**CCR-VIA -- COMITATO DI COORDINAMENTO REGIONALE PER LA
VALUTAZIONE D'IMPATTO AMBIENTALE**

Giudizio n° 2956 del 13/09/2018

Oggetto Ampliamento cava di ghiaia esistente

Verifica di assoggettabilità a VIA - VA
PANONE S.r.l. – Ampliamento di una cava di ghiaia esistente in loc. Piano S. Silvestro di Castelnuovo – San Pio Delle Camere (AQ)

Fig. 7 – Fasi di lavorazione (da Tav. 4 allegata allo SPA)

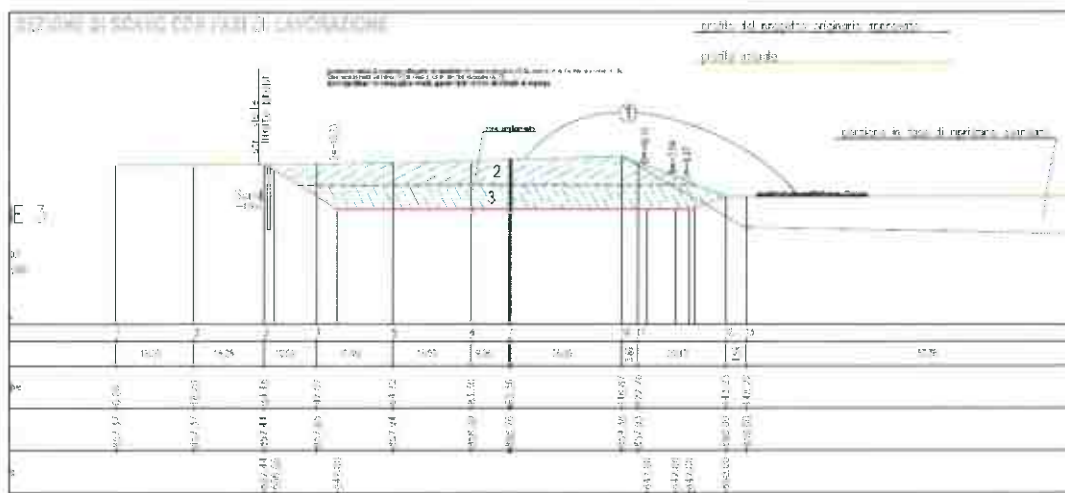
- 1) presentare un programma di escavazione che preveda il contestuale ripristino ambientale, tenuto conto anche dello stato di fatto della cava autorizzata;
- 2) effettuare una stima quantitativa delle emissioni di polveri derivanti dalle attività previste, valutando l'impatto sulla qualità dell'aria e presentare una relazione sull'assenza/presenza di effetto cumulo;
- 3) prevedere delle misure di mitigazione per ridurre le emissioni pulverulenti.
